東海第二発電所 原子炉圧力容器に係わる疲労評価結果の誤りについて

原子炉圧力容器（以下、「RPV」という。）の低サイクル疲労評価において、評価に用いている計算ソフト（EVASt）のプログラムに一部誤りがあり、同様の計算ソフトを用いて評価を実施した当社東海第二発電所の劣化状況評価書（補足説明資料含む）及び工事計画認可申請書添付書類の一部に誤りがあるとの報告を受けた。

東海第二発電所 劣化状況評価書比較表

東海第二発電所 工事認可申請書添付資料比較表

図1 停止事象の事象分割イメージ

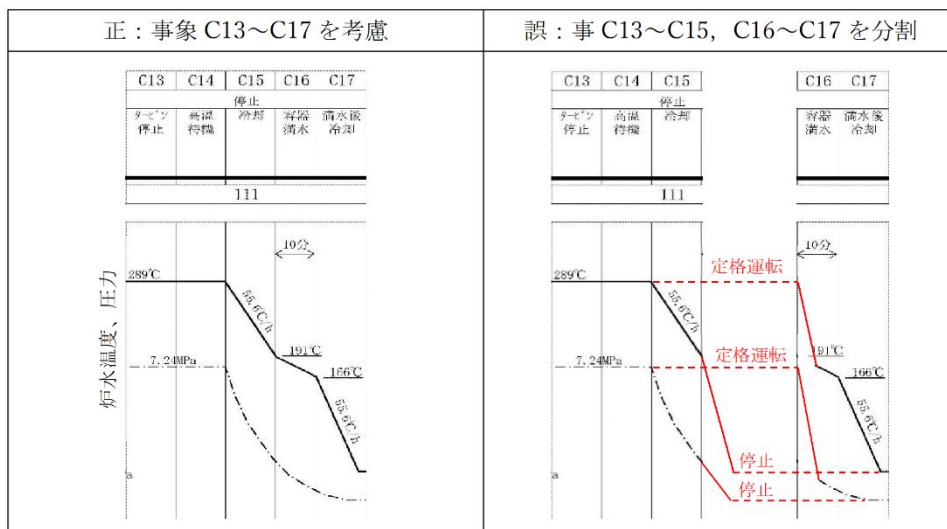
a. 停止事象の事象分割誤り

供用状態A、Bの疲労評価において、熱サイクル上の全時点での一次+二次+ピーク応力を計算する際、本来C13～C17までである停止事象をC13～C15までとC16～C17を分割して定義したため、C13～C17までを連続事象として計算する場合に、C15で停止した後、C16において定格運転から停止事象が再開される扱いとなっていた。

図2 特定の事象の誤った回数設定イメージ

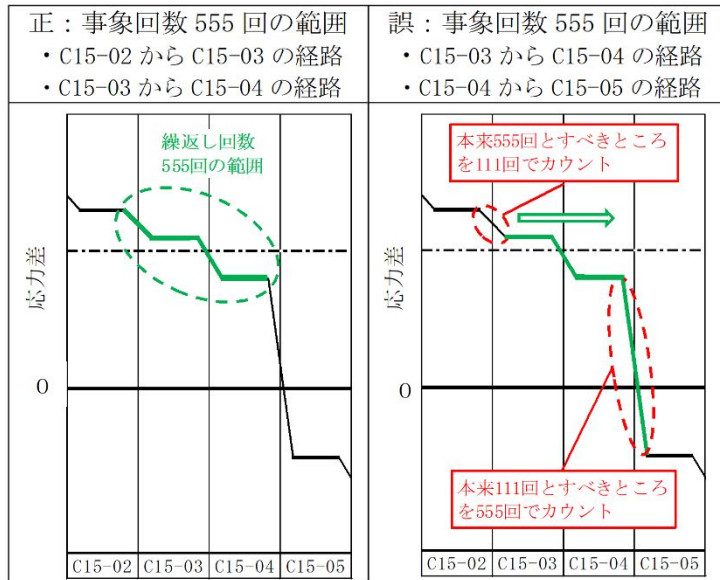
b. 停止事象のうち、特定の事象の誤った回数設定

停止事象（C13～C17）のうち、C15において1回の停止事象につき5回発生する停止時注水事象を考慮する際、注水事象の回数を、停止事象の回数111回の5倍である555回と設定する範囲がある。これを設定するプログラムの一部が欠落したことで、本来555回と設定すべき範囲にずれが生じた。

図3 起動事象回数の過大評価イメージ

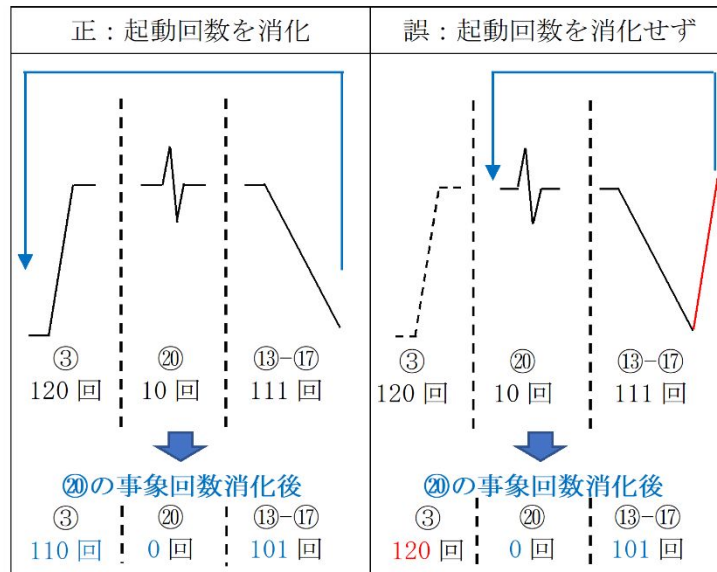
c. 起動事象回数の過大評価

起動停止が関係する組合せのピーク応力差の回数設定において、停止事象後に定格運転に戻るように設定されていたことから、応力差が大きくなる経路が過大にカウントされることとなっていた。
